监 理 通 知 单

工程名称：华能共和5万千瓦风电项目

编号：FGH01-TZD-024

事由：关于风机基础接地施工质量问题

附图：

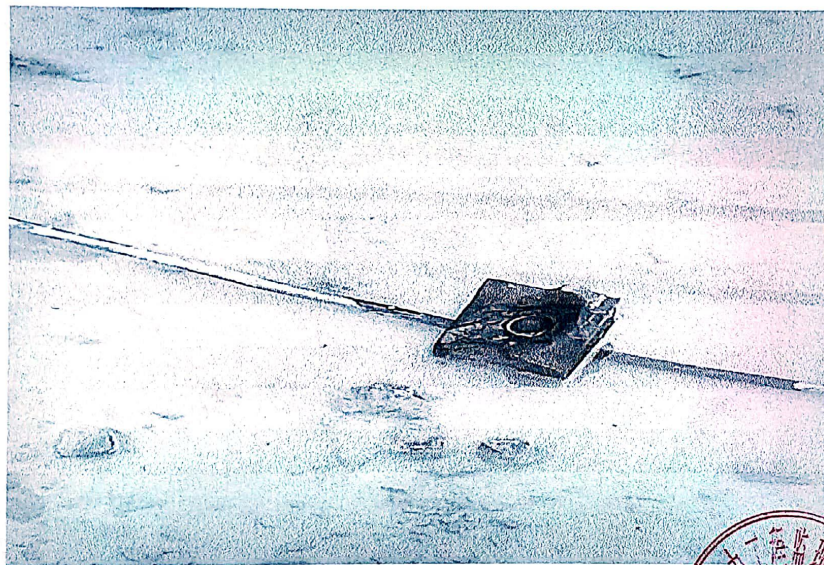
19#风机基础接地焊接存在毛刺、气泡、残留物等严重问题；现要求你单位风机基础回填前立即整改，整改自检合格后及时报验。

要求贵单位2日内整改完成并以书面形式进行回复。
